Liège, le 12 février 2025.

**AVIS RELATIF À LA PROTECTION
CONTRE LES EVENTUELS EFFETS NOCIFS ET NUISANCES
PROVOQUÉS PAR LES RAYONNEMENTS NON IONISANTS
GÉNÉRÉS PAR DES ANTENNES ÉMETTRICES STATIONNAIRES
Commune : COURT-SAINT-ETIENNE - Exploitant : TELENET GROUP
Référence exploitant : BW4702A**

Rapport n° 549 / 2025

Figure 1 : Vue en plan des lieux de séjour et des points de contrôle

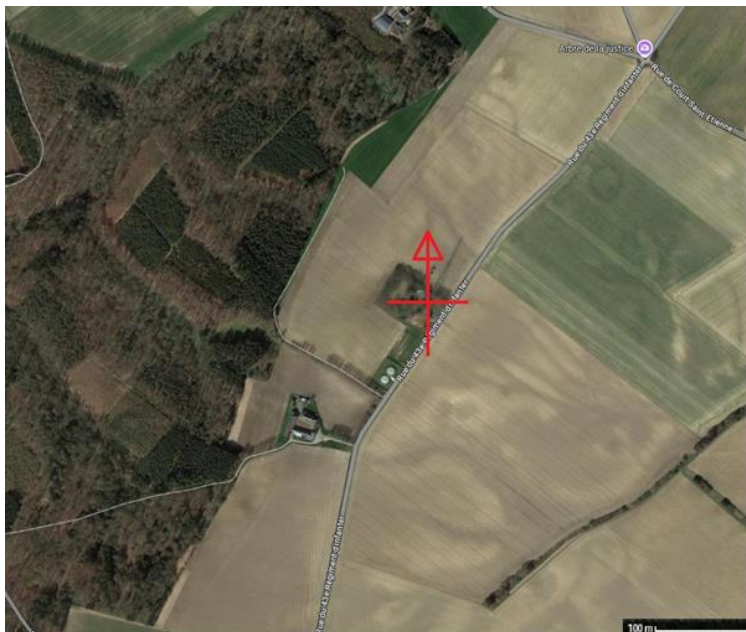
En ce qui concerne les antennes de l'installation mentionnées dans le tableau 1, la distance maximale à laquelle la limite pourrait être atteinte, à l'extérieur, est égale à 97,3 m. S'il n'y a pas de LS à une distance inférieure, les antennes respectent forcément la limite d'immission.

Dans le cas des LS situés à l'intérieur des bâtiments, une atténuation d'obstacle est prise en compte et il en résulte que la distance maximale à laquelle la limite pourrait être atteinte se réduit à 69,4 m.

Les résultats de l'évaluation décrite au paragraphe 4 indiquent que les antennes émettrices stationnaires de l'installation faisant l'objet du présent avis ne produisent pas, dans un lieu de séjour, un rayonnement électromagnétique maximum supérieur aux limites fixées à l'article 4 du décret.
